Nr sprawy IRP.272.4.6.2024

Dotyczy: Postępowania o udzielenie zamówienia prowadzonego w trybie podstawowym  
pn.: „Przebudowa drogi powiatowej Nr 1801L Cyców-Bekiesza”

Na podstawie art. 284 ust. 6 ustawy z dnia 11 września 2019r. Prawo zamówień publicznych (Dz. U. z 2023 r., poz. 1605 ze zm.), Zamawiający poniżej zamieszcza pytania, które zostały zadane w przedmiotowym postępowaniu oraz udzielone na nie odpowiedzi:

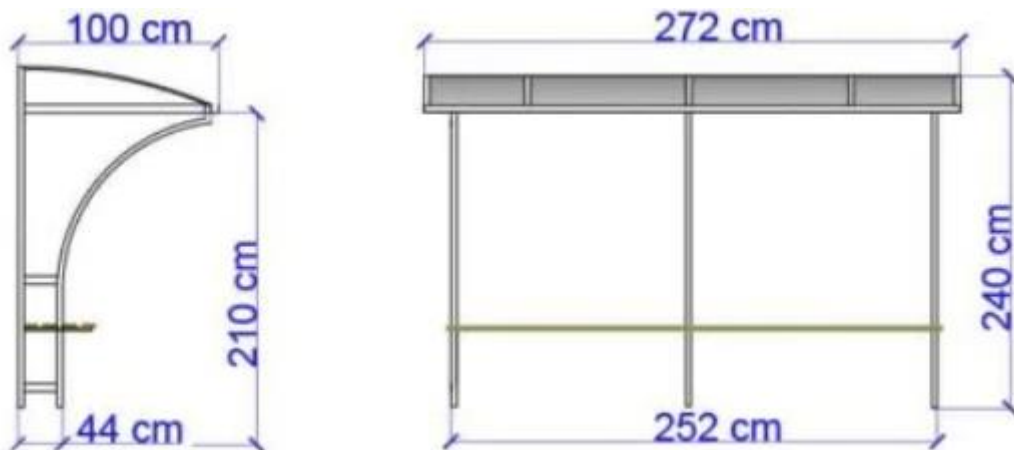
Z uwagi na rozbieżności prosimy o wskazanie wymiarów obrzeży do obramowania chodnika i zjazdów.

Należy przyjąć obrzeże 8 cm zgodnie z legendą na PZT.
